PEBA

Piano di Eliminazione delle Barriere Architettoniche

F07 TEATRO DUE

Criticità rilevate Teatro Due

001

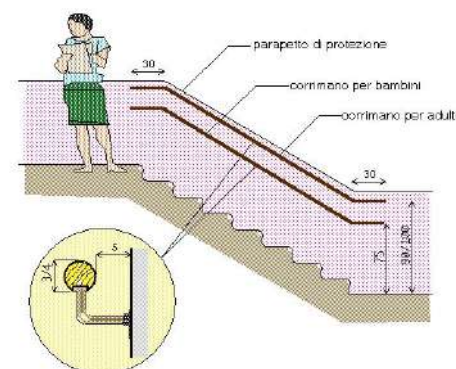
Corrimano: assenza/inadeguatezza

Inserimento di corrimano: nel caso di un uso da parte di persone adulte il corrimano dovrà avere preferibilmente sezione con diametro di mm 40, nel caso di maggior uso da parte di bambini il diametro non dovrà superare i 30 mm. I corrimani utilizzati da parte degli adulti saranno posti ad un'altezza compresa tra 90 e 100 cm, quelli utilizzati da parte dei bambini andranno posti a un'altezza compresa tra cm 60 e cm 75. In caso di utenza mista si consiglia l'utilizzo di doppio corrimano posto alle due altezze. Il corrimano dovrà essere prolungato di cm 30 oltre il primo e l'ultimo gradino. La distanza tra il corrimano e la parete dovrà essere compresa tra i 4 e i 5 cm. Affinché le mensole di fissaggio al muro non costituiscano ostacolo sarà indispensabile posizionarle sulla parte inferiore del corrimano. Il materiale dovrà assicurare una presa sicura (anti-scivolo) ed essere gradevole al tatto. Il corrimano deve essere sempre presente su entrambi i lati della scala.

07 **TEATRO DUE****002**

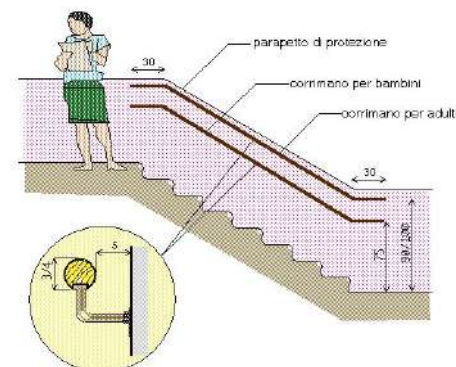
Corrimano: assenza/inadeguatezza

Inserimento di corrimano: nel caso di un uso da parte di persone adulte il corrimano dovrà avere preferibilmente sezione con diametro di mm 40, nel caso di maggior uso da parte di bambini il diametro non dovrà superare i 30 mm. I corrimani utilizzati da parte degli adulti saranno posti ad un'altezza compresa tra 90 e 100 cm, quelli utilizzati da parte dei bambini andranno posti a un'altezza compresa tra cm 60 e cm 75. In caso di utenza mista si consiglia l'utilizzo di doppio corrimano posto alle due altezze. Il corrimano dovrà essere prolungato di cm 30 oltre il primo e l'ultimo gradino. La distanza tra il corrimano e la parete dovrà essere compresa tra i 4 e i 5 cm. Affinché le mensole di fissaggio al muro non costituiscano ostacolo sarà indispensabile posizionarle sulla parte inferiore del corrimano. Il materiale dovrà assicurare una presa sicura (anti-scivolo) ed essere gradevole al tatto. Il corrimano deve essere sempre presente su entrambi i lati della scala.

003

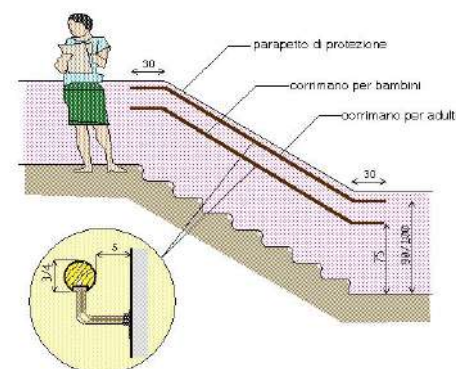
Corrimano: assenza/inadeguatezza

Inserimento di corrimano: nel caso di un uso da parte di persone adulte il corrimano dovrà avere preferibilmente sezione con diametro di mm 40, nel caso di maggior uso da parte di bambini il diametro non dovrà superare i 30 mm. I corrimani utilizzati da parte degli adulti saranno posti ad un'altezza compresa tra 90 e 100 cm, quelli utilizzati da parte dei bambini andranno posti a un'altezza compresa tra cm 60 e cm 75. In caso di utenza mista si consiglia l'utilizzo di doppio corrimano posto alle due altezze. Il corrimano dovrà essere prolungato di cm 30 oltre il primo e l'ultimo gradino. La distanza tra il corrimano e la parete dovrà essere compresa tra i 4 e i 5 cm. Affinché le mensole di fissaggio al muro non costituiscano ostacolo sarà indispensabile posizionarle sulla parte inferiore del corrimano. Il materiale dovrà assicurare una presa sicura (anti-scivolo) ed essere gradevole al tatto. Il corrimano deve essere sempre presente su entrambi i lati della scala.

004

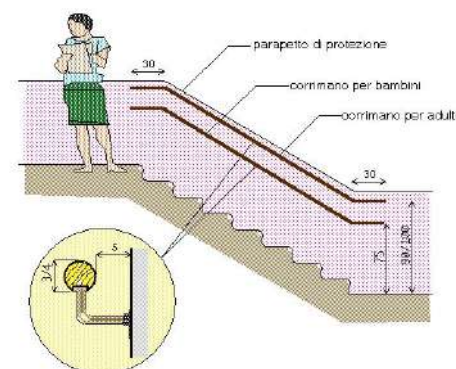
Corrimano: assenza/inadeguatezza

Inserimento di corrimano: nel caso di un uso da parte di persone adulte il corrimano dovrà avere preferibilmente sezione con diametro di mm 40, nel caso di maggior uso da parte di bambini il diametro non dovrà superare i 30 mm. I corrimani utilizzati da parte degli adulti saranno posti ad un'altezza compresa tra 90 e 100 cm, quelli utilizzati da parte dei bambini andranno posti a un'altezza compresa tra cm 60 e cm 75. In caso di utenza mista si consiglia l'utilizzo di doppio corrimano posto alle due altezze. Il corrimano dovrà essere prolungato di cm 30 oltre il primo e l'ultimo gradino. La distanza tra il corrimano e la parete dovrà essere compresa tra i 4 e i 5 cm. Affinché le mensole di fissaggio al muro non costituiscano ostacolo sarà indispensabile posizionarle sulla parte inferiore del corrimano. Il materiale dovrà assicurare una presa sicura (anti-scivolo) ed essere gradevole al tatto. Il corrimano deve essere sempre presente su entrambi i lati della scala.

Inserire almeno 4 corrimano.
 Si veda disegno.

006

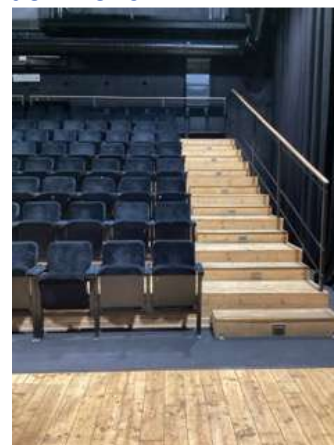
Impianto di comunicazione carente

Dotare il servizio di un sistema a induzione magnetica per facilitare la comunicazione con le persone non udenti.

07**TEATRO DUE****007****Descrizione prestazionale dell'intervento**

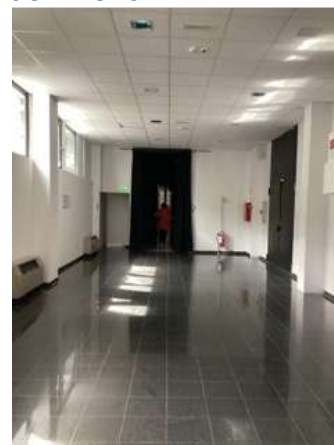
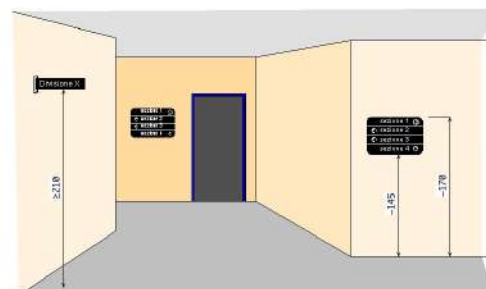
Segnaletica informativa e di orientamento assente

Inserimento di segnaletica informativa e di orientamento. I cartelli di segnalazione all'interno di un edificio saranno posti preferibilmente tutti alla medesima altezza, compresa tra cm 145 e 170 dal piano di calpestio, e saranno caratterizzati dalla stessa logica di utilizzo. Nel caso in cui il cartello sporga a bandiera, ortogonalmente al flusso pedonale, dovrà essere posto ad un'altezza non inferiore a cm 210 da terra. Tra i caratteri utilizzati (preferibilmente di dimensione non inferiore ai 25 mm e in stampatello minuscolo) e lo sfondo dovrà esserci un buon contrasto cromatico ottenuto ponendo testi scuri su fondo chiaro (nero, verde, blu su bianco; nero, rosso su giallo).

Prevedere un sistema di segnaletica informativa in tutto l'edificio.

07 **TEATRO DUE****008**

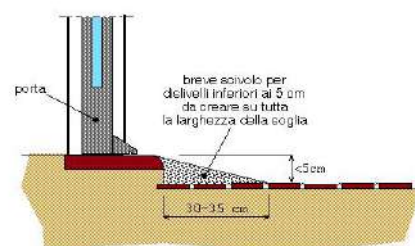
Dislivello costituito da gradino inferiore a 5 cm di altezza

Dislivelli di h. 3,50 cm e 2,50 cm.

Realizzazione di piccolo scivolo mediante lavorazione della soglia o riporto di materiale al fine di raccordare con una superficie uniforme i piani posti alle diverse quote.

010

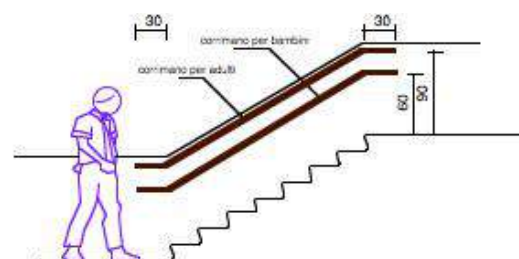
Assenza di corrimano ai lati della scala

Inserire corrimano su entrambi i lati della scala, visivamente percepibile anche a distanza da parte di persone ipovedenti. Nel caso di un uso da parte di persone adulte il corrimano dovrà avere sezione con diametro di mm 40, nel caso di maggior uso da parte di bambini il diametro non dovrà superare i 30 mm. I corrimani utilizzati da parte degli adulti saranno posti ad un'altezza compresa tra 90 e 100 cm, quelli utilizzati da parte dei bambini andranno posti a un'altezza compresa tra cm 60 e cm 75. In caso di utenza mista si consiglia l'utilizzo di doppio corrimano posto alle due altezze. Il corrimano dovrà essere prolungato di cm 30 oltre il primo e l'ultimo gradino. La distanza tra corrimano ed eventuale parete dovrà essere compresa tra i 4 e i 5 cm.

011

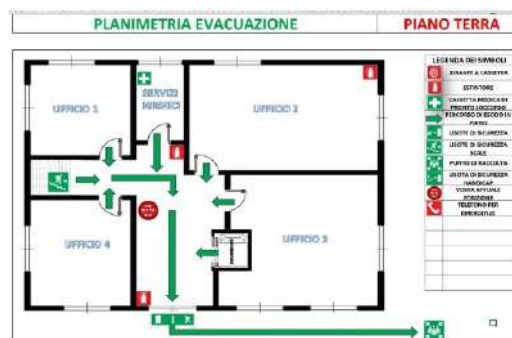
Segnaletica di emergenza non leggibile

La segnaletica per essere efficace deve dare un messaggio rapido e facilmente interpretabile; per raggiungere questo scopo occorre osservare alcune semplici regole:

Segnalare lo spazio calmo. Valutare l'inserimento della segnalazione anche nelle altre uscite di emergenza.

012

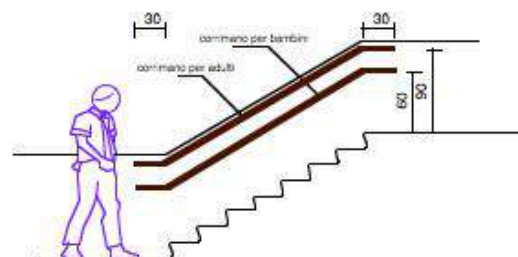
Assenza di corrimano ai lati della scala

Inserire corrimano su entrambi i lati della scala, visivamente percepibile anche a distanza da parte di persone ipovedenti. Nel caso di un uso da parte di persone adulte il corrimano dovrà avere sezione con diametro di mm 40, nel caso di maggior uso da parte di bambini il diametro non dovrà superare i 30 mm. I corrimani utilizzati da parte degli adulti saranno posti ad un'altezza compresa tra 90 e 100 cm, quelli utilizzati da parte dei bambini andranno posti a un'altezza compresa tra cm 60 e cm 75. In caso di utenza mista si consiglia l'utilizzo di doppio corrimano posto alle due altezze. Il corrimano dovrà essere prolungato di cm 30 oltre il primo e l'ultimo gradino. La distanza tra corrimano ed eventuale parete dovrà essere compresa tra i 4 e i 5 cm.

07 **TEATRO DUE****013**

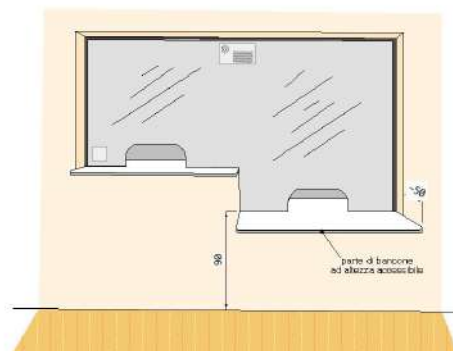
Bancone sportello pubblico:
assenza

Inserimento di bancone per sportello pubblico con piano di appoggio posto ad altezza di cm 90 dal piano di calpestio. Il piano avrà sporgenza di circa cm 50 dalla parete divisoria e sarà privo di parti taglienti e spigoli vivi.

07 **TEATRO DUE****015****Descrizione prestazionale dell'intervento**

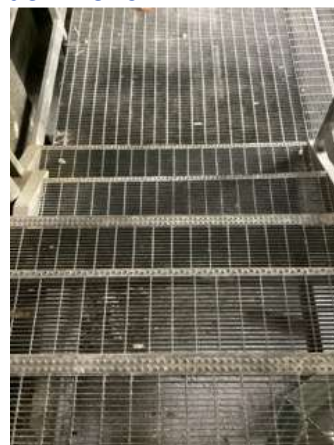
Banda segnalazione pericolo:
assenza

Applicazione di nastro adesivo plastico colorato o intervento mediante verniciatura atta a segnalare un ostacolo, fornire un'opportuna segnalazione visiva di un dislivello nel pavimento, creare contrasto cromatico tra alzata e pedata sui gradini di una scala. L'angolo, oggetto dell'intervento, avrà le seguenti dimensioni: sulla pedata una profondità di cm. 5 per la larghezza della scala, sull'alzata cm. 5 per tutta la larghezza della scala.

07 **TEATRO DUE****018**

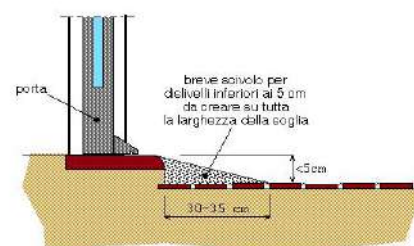
Dislivello costituito da gradino inferiore a 5 cm di altezza

Soglie con dislivello di 2,50 cm e 3,50 cm.

Realizzazione di piccolo scivolo mediante lavorazione della soglia o riporto di materiale al fine di raccordare con una superficie uniforme i piani posti alle diverse quote.

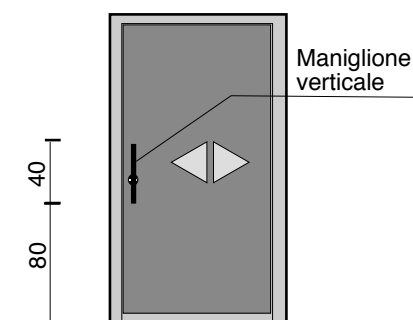
Serramento interno inadeguato

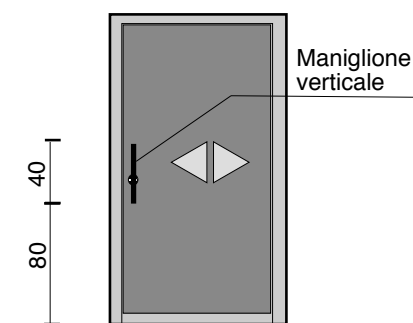
Serramento interno inadeguato

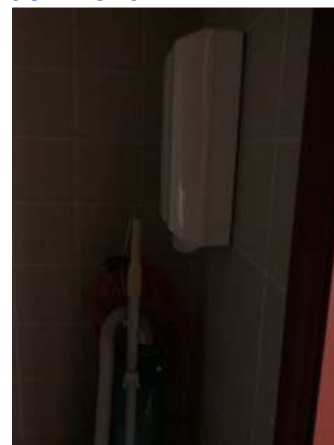
Porta asciugamani in posizione inadeguata

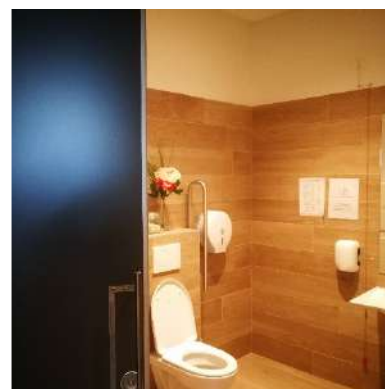
Servizio igienico non rispondente alle caratteristiche prestazionali riferite al benessere ambientale

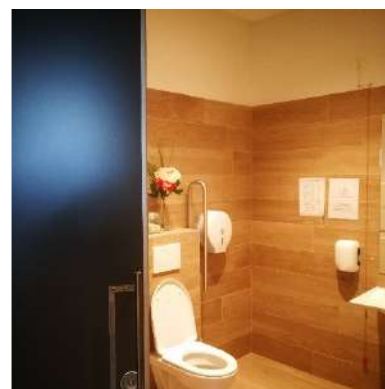
Servizio igienico non rispondente alle caratteristiche prestazionali riferite al benessere ambientale

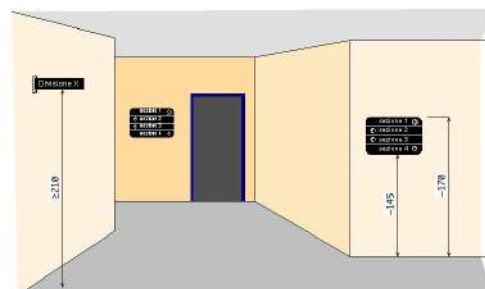
Segnaletica informativa e di orientamento assente

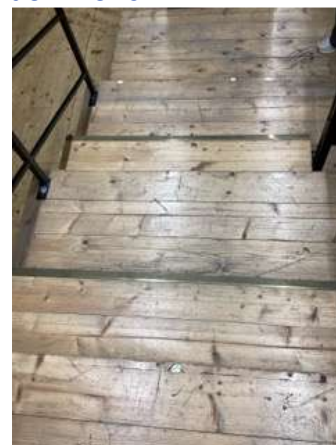
Banda segnalazione pericolo:
assenza

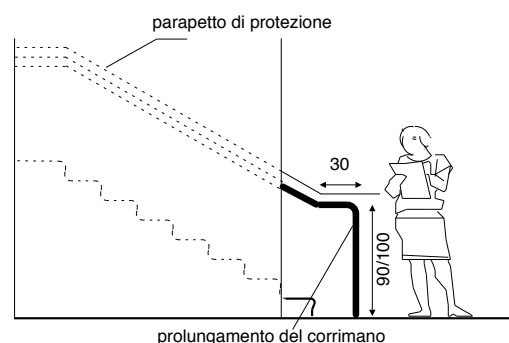
Corrimano: inadeguatezza

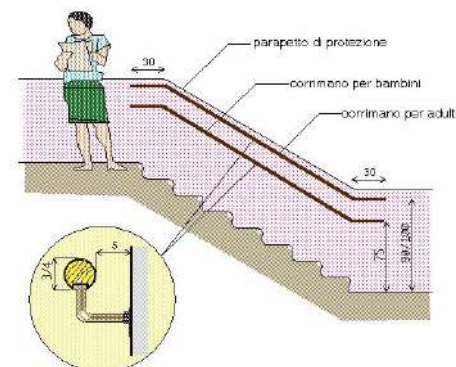
Corrimano: assenza/inadeguatezza

034

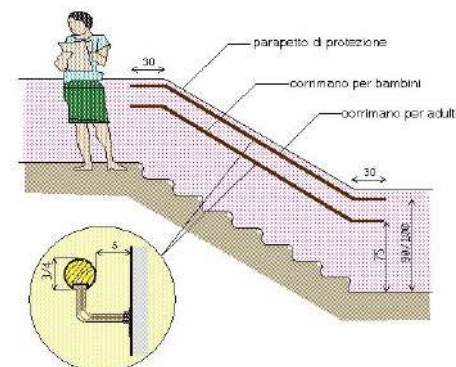
Corrimano: assenza/inadeguatezza

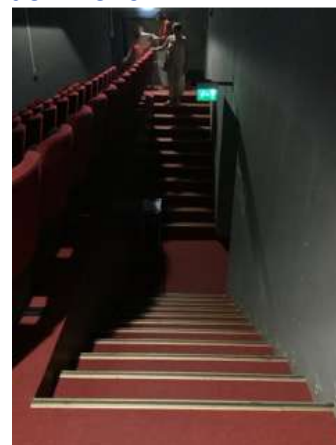
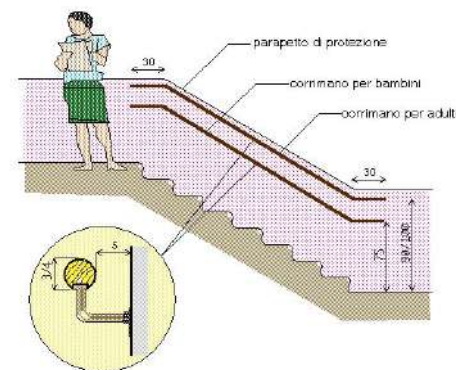
Corrimano: assenza/inadeguatezza

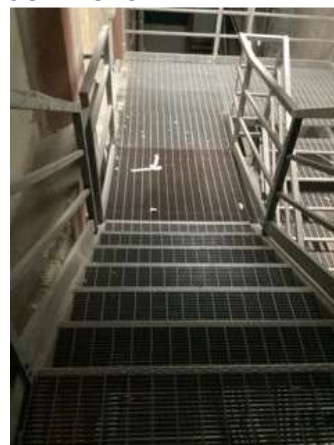
Banda segnalazione pericolo:
assenza

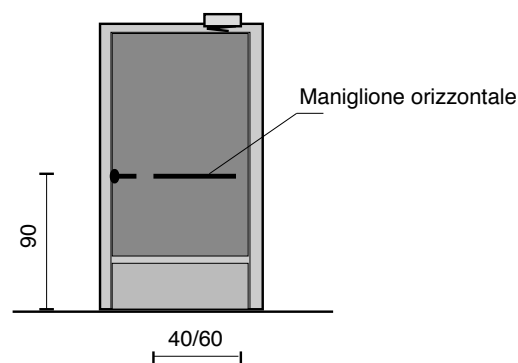
Assenza di maniglione orizzontale sulla porta

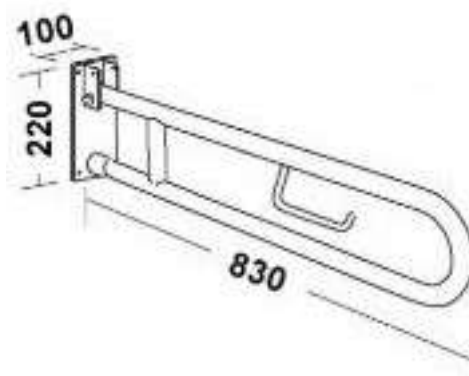
Maniglioni: assenza

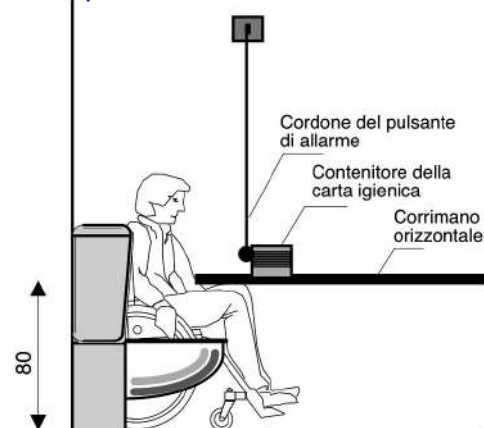
distributore carta igienica: posizione inadeguata

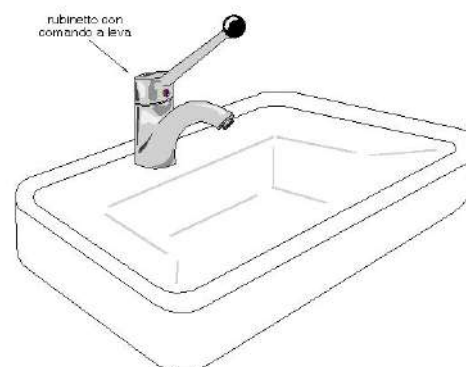
Rubinetteria inadeguata

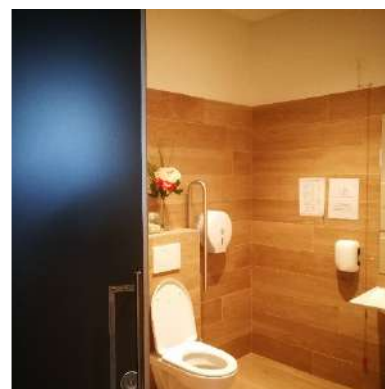
Servizio igienico non rispondente alle caratteristiche prestazionali riferite al benessere ambientale

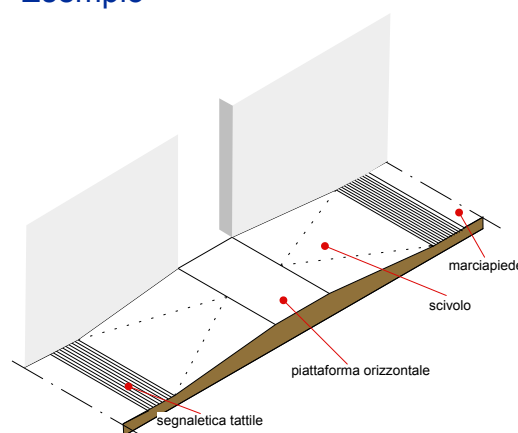
Dislivello causato da gradino di 2/30 cm

Lo stallo che dovrà essere creato al culmine della rampa sarà complanare al percorso pedonale o porticato (posto a 90°).

Ogni rampa di nuova realizzazione dovrà sempre essere corredata di cordolo battiruota o elemento di medesima risposta funzionale, nonché di corrimano, su almeno uno dei lati, visivamente percepibile anche a distanza al fine di ottenere anche una buona presegnalazione per ipovedenti.

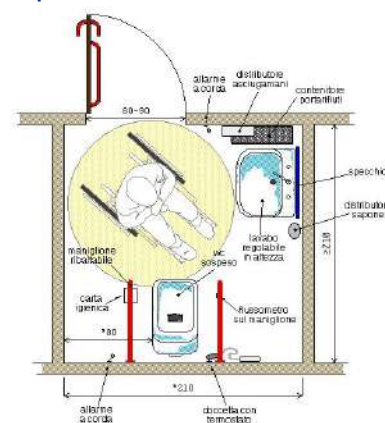
Servizio igienico riservato
inadeguato/inesistente

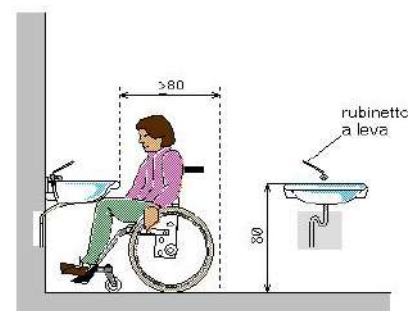
Lavabo: assenza (bagno riservato)

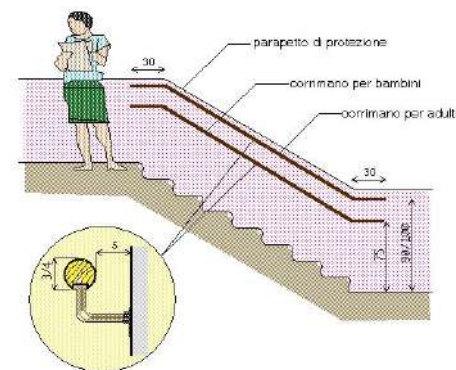
Corrimano: assenza/inadeguatezza

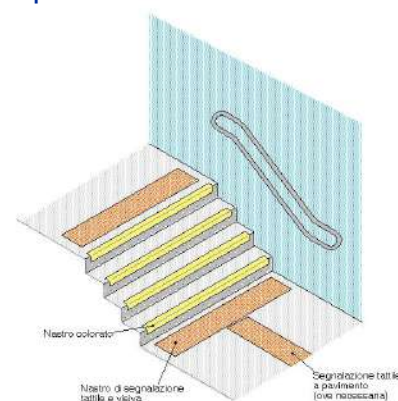
Segnaletica a pavimento: assenza

La fascia tattilo-plantare dovrà essere collocata 20 cm. prima dell'inizio rampa e a 20 cm. dopo fine rampa. La segnaletica dovrà avere una profondità di cm. 60 ed una larghezza pari alla rampa di scale.

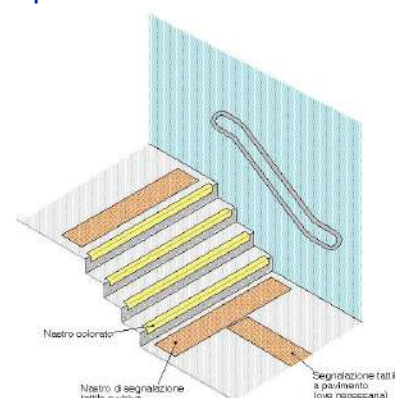
Segnaletica a pavimento: assenza

La fascia tattilo-plantare dovrà essere collocata 20 cm. prima dell'inizio rampa e a 20 cm. dopo fine rampa. La segnaletica dovrà avere una profondità di cm. 60 ed una larghezza pari alla rampa di scale.

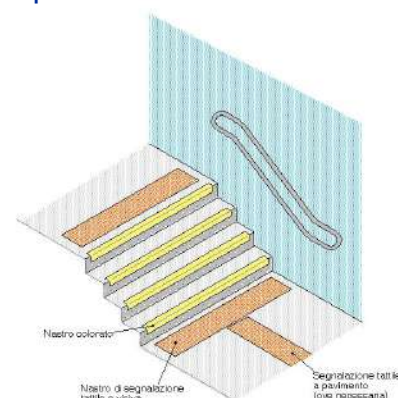
Segnaletica a pavimento: assenza

La fascia tattilo-plantare dovrà essere collocata 20 cm. prima dell'inizio rampa e a 20 cm. dopo fine rampa. La segnaletica dovrà avere una profondità di cm. 60 ed una larghezza pari alla rampa di scale.

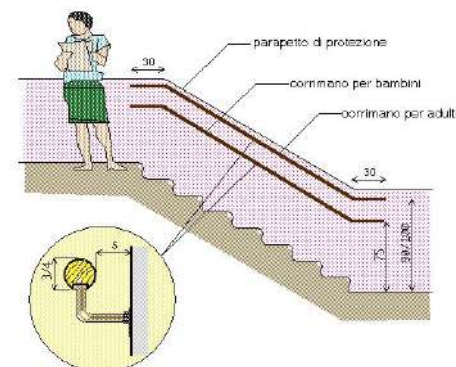
Corrimano: assenza/inadeguatezza

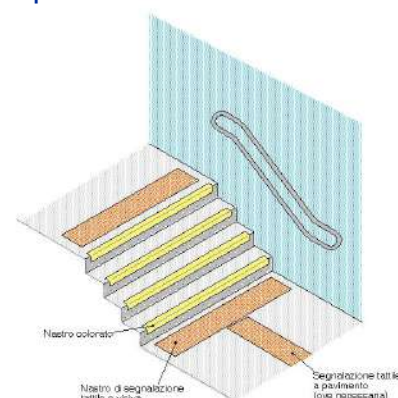
Segnaletica a pavimento: assenza

La fascia tattilo-plantare dovrà essere collocata 20 cm. prima dell'inizio rampa e a 20 cm. dopo fine rampa. La segnaletica dovrà avere una profondità di cm. 60 ed una larghezza pari alla rampa di scale.
